## Einwohnergemeinde Grindelwald

### Änderung der Überbauungsordnung «Erweiterung Inertstoffdeponie Tschingeley» (Änderung Entsorgungshof 2020)

#### Erläuterungsbericht

November 2020

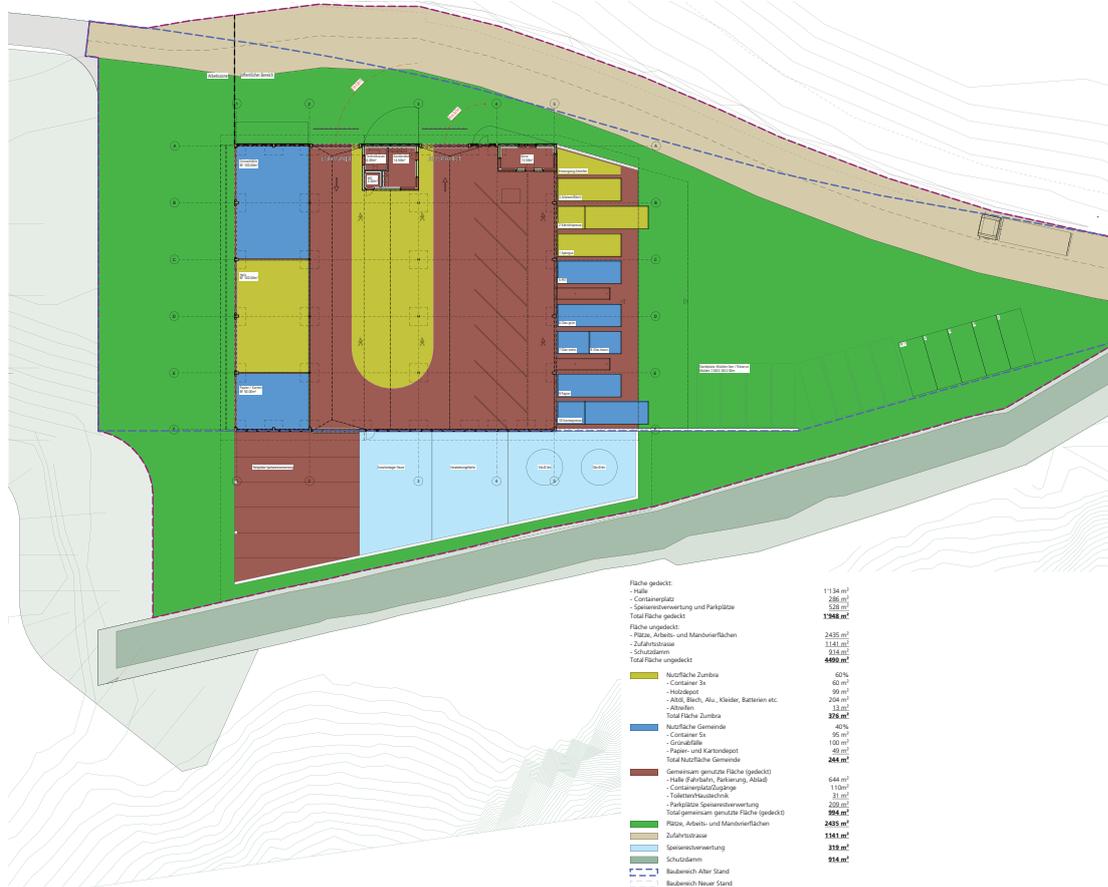
Aufgrund der unerwartet grossen Entsorgungsmengen und der geänderten Bedürfnisse von Gastgewerbebetrieben sollen südlich des bestehenden Gebäudes eine Gebäudeerweiterung mit zusätzlichen Lagerflächen geschaffen werden. Diese dienen insbesondere der geplanten Speiserestsammlung, welche in luftdicht verschlossenen Silos erfolgt (vgl. Abb. 4).

Alter Zustand

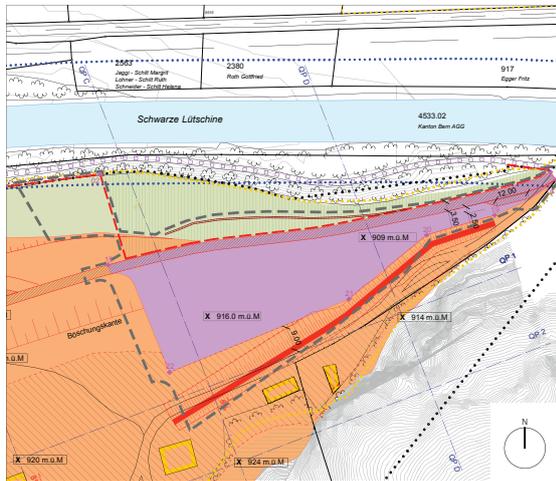
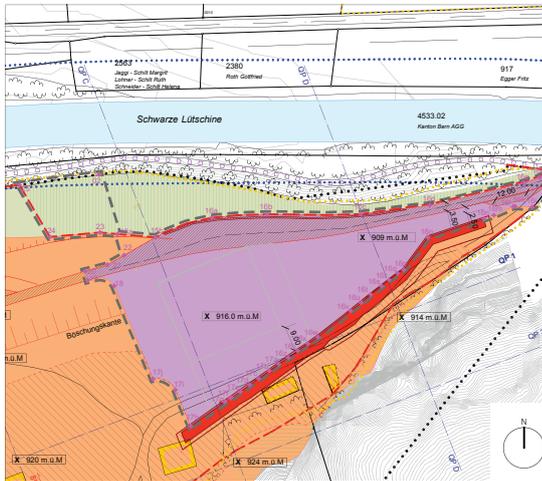
Mit der vorliegenden UeO-Änderung «Erschliessung Entsorgungshof» wird der Baubereich für den Entsorgungshof nördlich auf die bereits erstellte Stützmauer erweitert. Gleichzeitig wird die noch nicht bestockte Ersatzaufforstungsfläche um ebendiese Fläche verkleinert und stattdessen flächengleich auf derselben Parzelle (Parz. Nr. 1056) westlich angrenzend ausgeschieden. Die verbindliche Waldgrenze wird dem neuen Zustand angepasst. Die zusätzlichen Verkehrs-, Manövrier- und Lagerflächen südlich des Gebäudes, zwischen diesem und dem Steinschlagschutzdamm werden ebenfalls in den Baubereich integriert. Die Flächen dienen der arealinternen Erschliessung und stellen einen sicheren, verkehrlich entflechteten und effizienten Betrieb sicher.

Die bislang ungefähr dargestellte Lage des Steinschlagschutzdamms im Überbauungsplan wird auf die tatsächlichen Gegebenheiten (Lage und Dimensionierung) angepasst und neu nur noch hinweisend dargestellt, da dieser bereits weitgehend erstellt wurde. Gestützt auf das revidierte Gefahrgutachten von 2020 ist die Sicherheit vor Steinschlag durch den Damm gewährleistet.

Die den Baubereich überlagernde Geländemodulation und -gestaltung sowie die hinweisende Schraffur Auffüllung Betriebsareal bestehende Deponie werden entsprechend eingekürzt.
